POR MEDIO DE LA CUAL SE MODIFICA UN PERMISO DE VERTIMIENTOS Y SE ADOPTAN OTRAS DETERMINACIONES

LA DIRECTORA DE LA REGIONAL VALLES DE SAN NICOLÁS DE LA CORPORACIÓN AUTÓNOMA REGIONAL DE LAS CUENCAS DE LOS RÍOS NEGRO Y NARE, CORNARE.

4. Que funcionarios de la Corporación procedieron a evaluar la información técnica en aras de conceptuar sobre la modificación del permiso de vertimientos, generándose el informe técnico **IT-01185-2024 del 05 de marzo de 2024**, en el cual se observa y concluye lo siguiente:

Figura 1. Caudales de reparto Punto actual de descarga

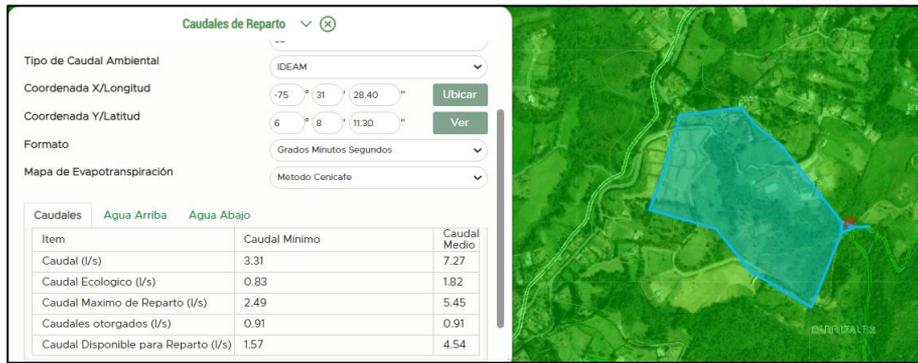
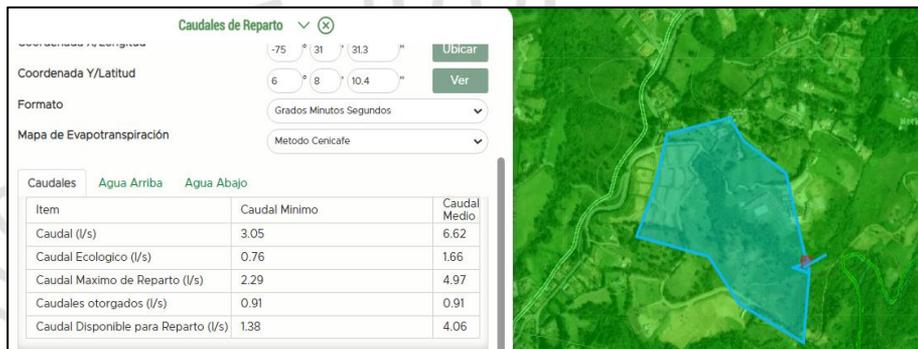
Al verificar en el geoportal de la Corporación se evidencia que ambos puntos cuentan con caudales similares, como se puede evidenciar en las siguientes imágenes

El caudal correspondiente al punto aprobado mediante la Resolución RE-01091-2021 del 19 de febrero de 2021 en las coordenadas Longitud $-75^{\circ} 31' 31,3''$ y Latitud $6^{\circ} 8' 10,4''$ a 2448 msnm (3,3,1 L/s) es similar a el nuevo punto de la solicitud ubicado en las coordenadas Longitud $-75^{\circ} 31' 28,40''$ y Latitud $6^{\circ} 8' 11,30''$ a 2460,1 (3,05 L/s), según el aforo reportado por medio del Geoportal de la Corporación. Estando este punto aproximadamente a 190 m de distancia.

Es factible el cambio del punto de la descarga en la fuente hídrica ya que la PTARD cumple con los límites máximos permisibles de acuerdo a la caracterización presentada correspondiente al año 2022 (acogida mediante Resolución RE-00356-2023 del 30 de marzo de 2023). Se asume que la fuente receptora del vertimiento tiene capacidad de asimilación del vertimiento según la modelación realizada y evaluada mediante informe técnico IT-00861-2021 del 16 de febrero de 2021, se deberá garantizar la correcta operación de los sistemas de tratamiento, bajo las especificaciones técnicas presentadas que contemplan el cumplimiento de los límites máximos permisibles establecidos en la Resolución 0631 de 2015; con el fin de minimizar los impactos sobre el cuerpo receptor ...”

Figura 3. Punto de descarga y distancia para la modelación

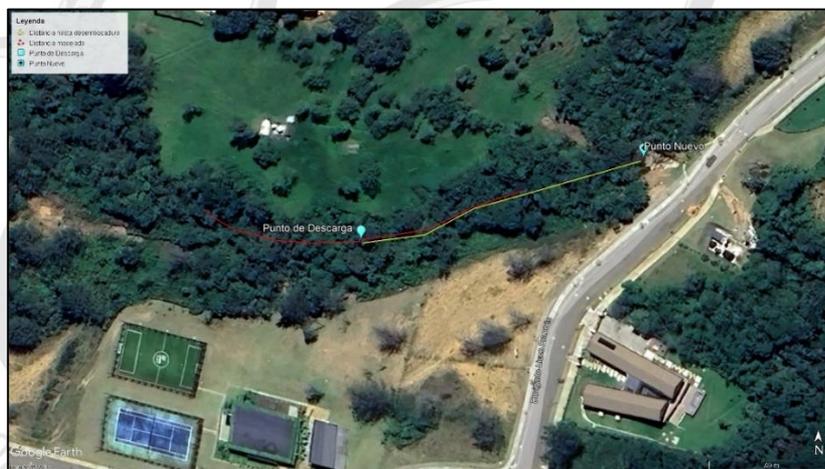
Mediante Resolución RE-01094-2021 del 19 de febrero de 2021 se había otorgado las siguientes coordenadas del cuerpo receptor Longitud -75° 31' 31,3" y Latitud 6° 8' 10,4" a 2448 msnm, para el cual, de acuerdo al informe técnico IT-00861-2021 del 16 de febrero de 2021 se tuvo la siguiente modelación:

"...Se realiza modelación de la fuente receptora del vertimiento fuente sin nombre tributaria de la Quebrada La Palmas, para la cual se empleó modelo matemático QUAL2Kw, como tramo de influencia del vertimiento, se toma la distancia desde 50 m aguas arriba del vertimiento y 50 m aguas abajo, hasta donde desemboca está quebrada Sin Nombre a la quebrada Las Palmas, que serían de aproximadamente 140 m, en total 240 m.
